**Verslag huishoudelijke elektrische installatie op laagspanning en zeer lage spanning****Algemeen:**

Referentie: 010-20260713-02	Datum controle: 13/07/2026
Keurder: 010

Eigenaar:	Onbekend	EAN-code:	Onbekend
Adres installatie:	Provinciebaan 45, 2230 - Herselt	Nummer teller(s):	1404246
		Distributienetbeheerder installatie:	Fluvius
Datum uitvoering installatie:			
☒ Vóór 01/10/1981			
☐ Tussen 01/10/1981 en 01/06/2020			
☐ Vanaf 01/06/2020			
Type:	☒ Wooneenheid ☐ Niet-huishoudelijk ☐ PV ☐ Batterij ☐ Laadpaal

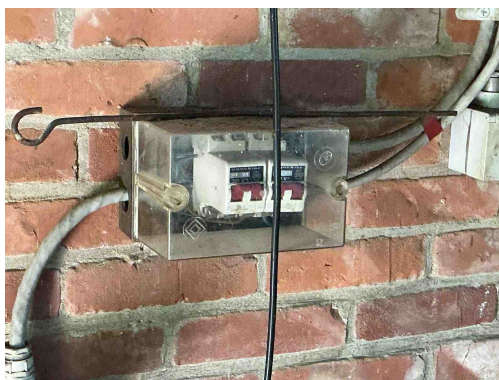
B17 - De voedingsspanning is niet op elk bord vermeld (Boek 1: 3.1.3.3).
Opmerking: Oa bord 1,2,3,....

B18 - Het volgnummer is niet op elk bord vermeld (Boek 1: 3.1.3.3).
Opmerking: Oa bord 1,2,3,....

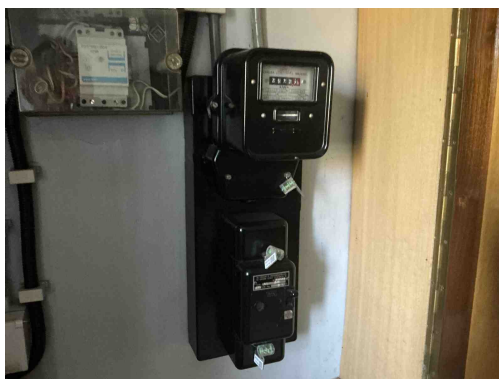
B17 - De voedingsspanning is niet op elk bord vermeld (Boek 1: 3.1.3.3).
Opmerking: Oa bord 1,2,3,....

B18 - Het volgnummer is niet op elk bord vermeld (Boek 1: 3.1.3.3).
Opmerking: Oa bord 1,2,3,....

D04 - De hoofddifferentieelstroominrichting is niet verzegelbaar (Boek 1: 4.2.4.3).
Opmerking: Algemeen

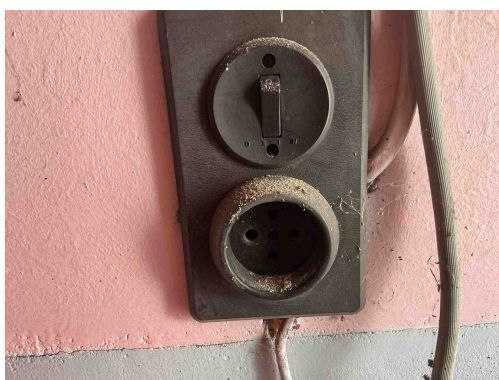
B17 - De voedingsspanning is niet op elk bord vermeld (Boek 1: 3.1.3.3).
Opmerking: Oa bord 1,2,3,....

B18 - Het volgnummer is niet op elk bord vermeld (Boek 1: 3.1.3.3).
Opmerking: Oa bord 1,2,3,....

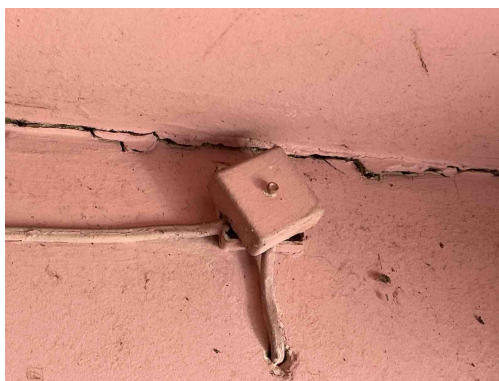
T11 - De contactdozen waarvan de toegekende stroomsterkte maximaal 16A en de toegekende spanning maximaal 250V bedraagt en niet bedoeld zijn voor de voeding van een of meerdere verbruikstoestellen voor een specifiek doel en niet geplaatst zijn in of op schakel- en verdeelborden, beschikken niet of IPXX-D (incl. gemeenschappelijke delen residentieel geheel) (Boek 1: 4.2.2.3/5.3.5.2).
Opmerking: Oa garage

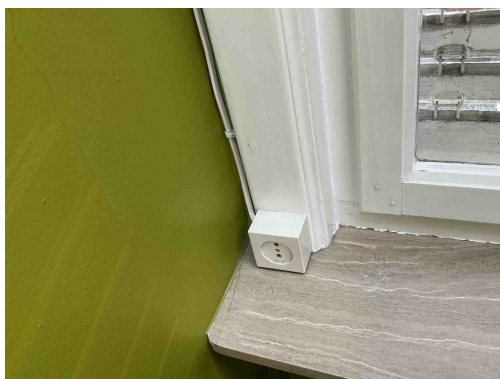
C31 - De deksels van de aftakdoos/aftakdozen sluiten onvoldoende af (Boek 1: 4.2.2.1, 5.2.6.1).
Opmerking: Oa garage

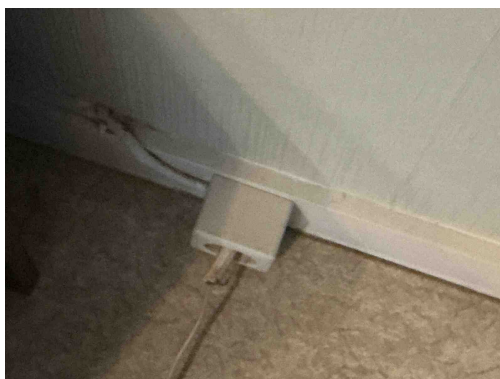
C27 - Het gebruik van geleiders van het type VTLMb (côte-à-côte) is niet toegestaan (Boek 1: 1.4.2.1).

Opmerking: Oa veranda

T13 - Opbouwcontactdozen en/of -schakelaars zonder achterplaatje mogen niet rechtstreeks op een brandbare ondergrond bevestigd worden (Boek 1: 4.3.3.5).

Opmerking: Oa slaapkamer en veranda

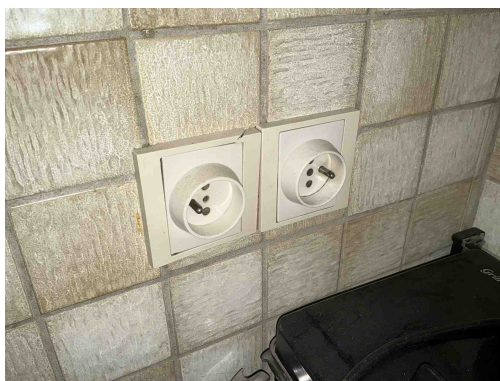
T13 - Opbouwcontactdozen en/of -schakelaars zonder achterplaatje mogen niet rechtstreeks op een brandbare ondergrond bevestigd worden (Boek 1: 4.3.3.5).

Opmerking: Oa slaapkamer en veranda

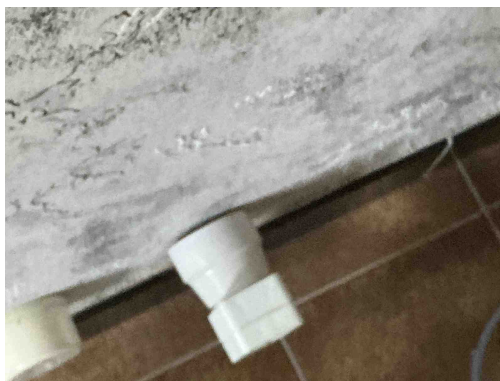
T09 - Bepaalde contactdozen en/of schakelaars zijn beschadigd (Boek 1: 1.4.1.3).
Opmerking: Oa keuken

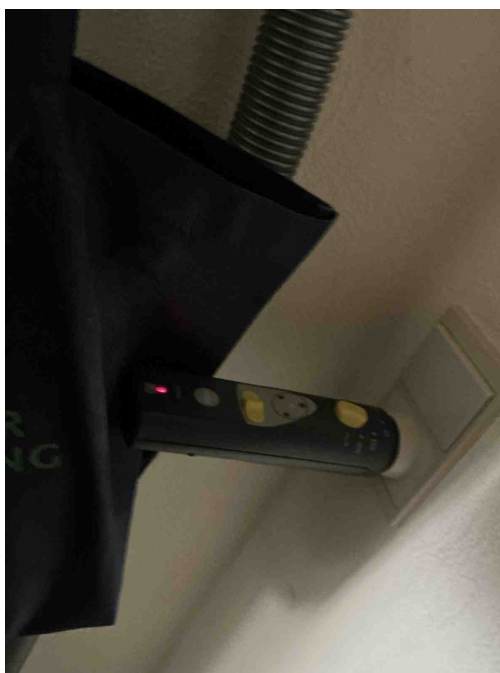
A16 - Er is geen continuïteit van de beschermingsgeleider van de contactdoos (Boek 1: 5.4.3.4).
Opmerking: Oa gang en wc

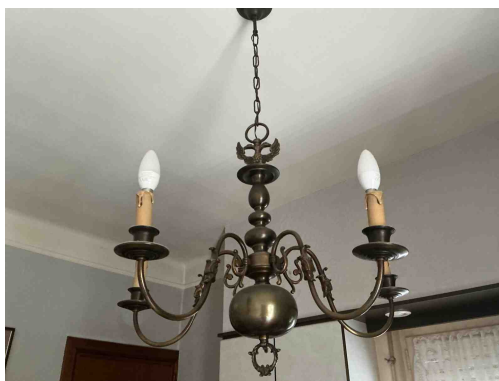
A16 - Er is geen continuïteit van de beschermingsgeleider van de contactdoos (Boek 1: 5.4.3.4).
Opmerking: Oa gang en wc

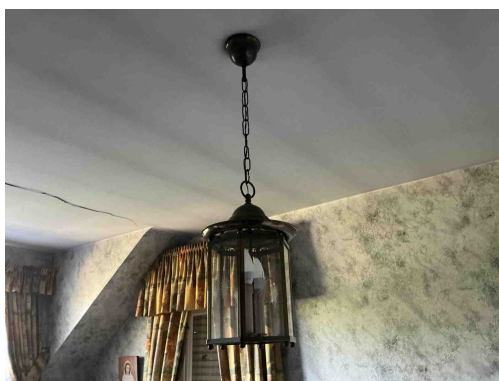
Klasse 00 armatuur

Opmerking: Algemeen de woning

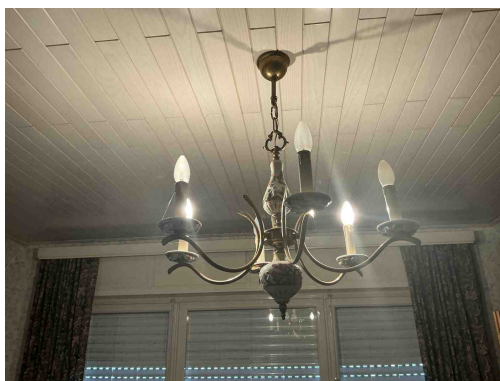
Klasse 00 armatuur

Opmerking: Algemeen de woning

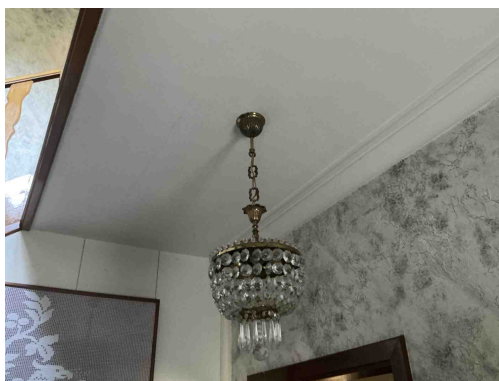
Klasse 00 armatuur

Opmerking: Algemeen de woning

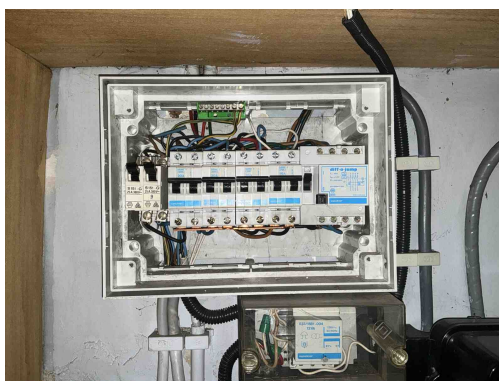
Klasse 00 armatuur

Opmerking: Algemeen de woning
